# 泊発電所

敷地ごとに震源を特定して策定する  
地震動について

令和3年7月12日  
北海道電力株式会社

# 令和3年3月19日審査会合における指摘事項

## 震源モデルの走向の設定③

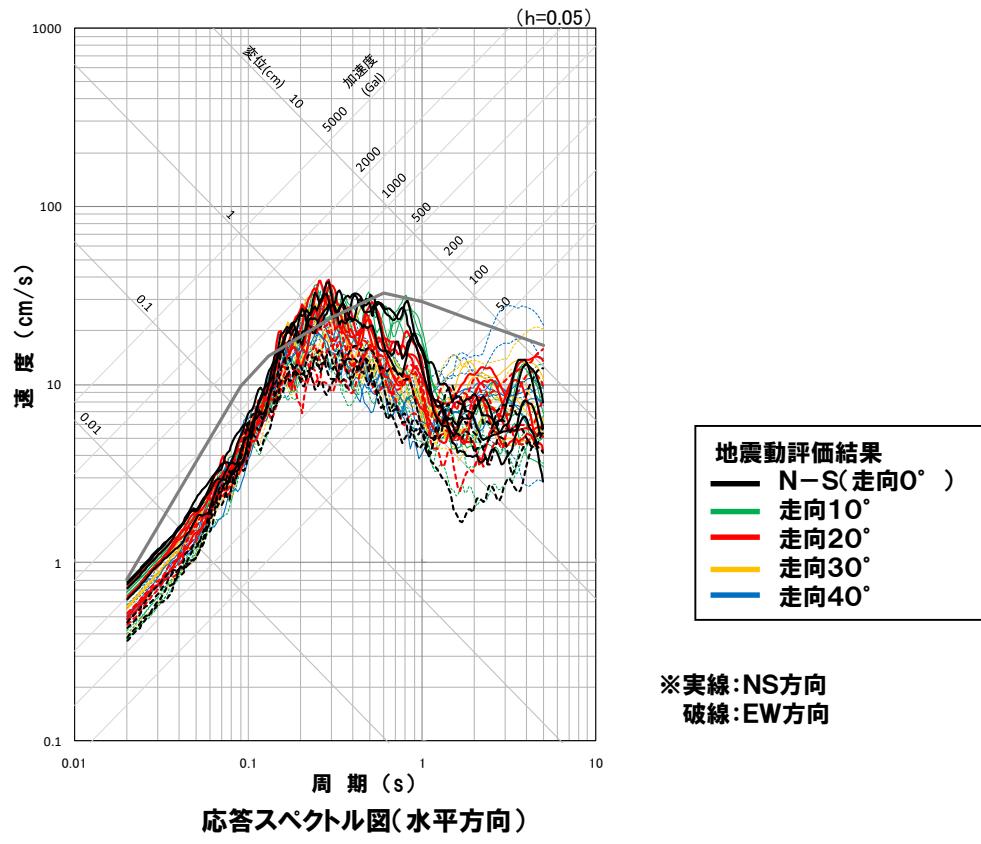
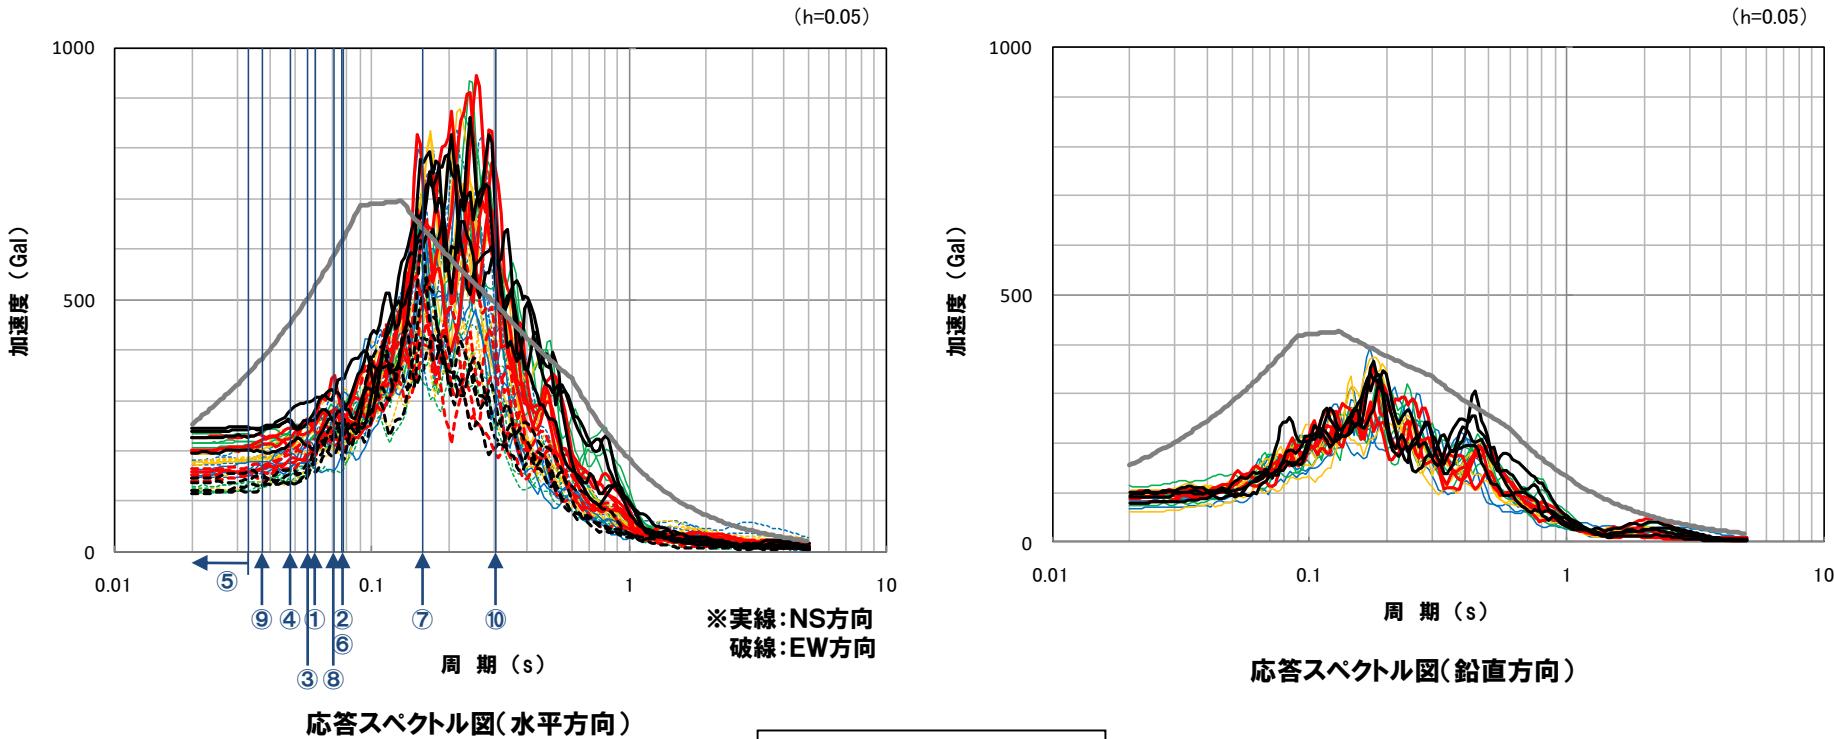
No.	指摘事項	回答方針	ページ
5	積丹半島北西沖の断層による地震の震源モデルの走向の設定において、等価震源距離を詳細に記載するとともに、断層最短距離およびアスペリティ最短距離を追加すること。	○震源モデルの走向の設定において、等価震源距離を詳細に記載するとともに、断層最短距離およびアスペリティ最短距離を評価し、地震動への影響を確認した。	133
6	$F_B - 2$ 断層による地震において、ハイブリッド合成法と経験的グリーン関数法の地震動評価結果の差異について、応答スペクトルに基づく地震動評価結果も含めて考察すること。	○ $F_B - 2$ 断層による地震について、ハイブリッド合成法と経験的グリーン関数法の地震動評価結果の差異および応答スペクトルに基づく地震動評価結果との差異について考察した結果を参考資料として追加した。	232～238

- 断層モデルを用いた手法による地震動および応答スペクトル強さ(SI)を比較した結果から、断層モデルを用いた手法による地震動および応答スペクトル強さ(SI)が水平方向、鉛直方向ともに大きい走向0°を考慮する。
- また、断層モデルを用いた手法による地震動の一部周期帯で走向20°が大きいことから、走向20°についても考慮する。

- 積丹半島北西沖の断層の地震動評価においては、走向0°および走向20°を考慮することとし、それぞれ「走向0°ケース」、「走向20°ケース」とする。
